监理工程师通知单

工程名称：衡南县江口镇同福村 20MW 光伏发电项目 编号：HNGF -B1-009

事由：关于外线施工安全、质量事宜

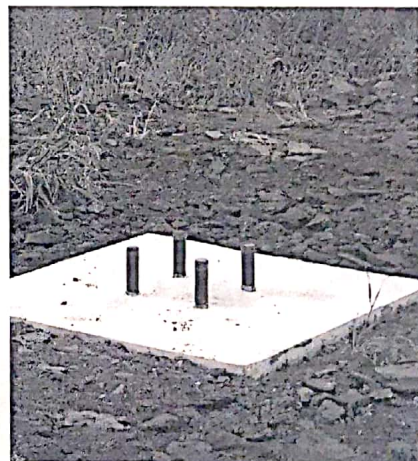
1、2#塔基施工现场无安全警示标志和安全护栏等临防设施，存在严重的安全隐患；

2、10#塔基预埋螺栓未采取保护措施，螺栓表面已生锈，严重影响工程的质量；

现要求施工单位就以上及其他塔基存在的类似问题，严格自查，立即按规范要求整改，确保工程的安全和质量，整改完成自检合格后报监理项目部复查，否则将给予严厉处罚，后附图。
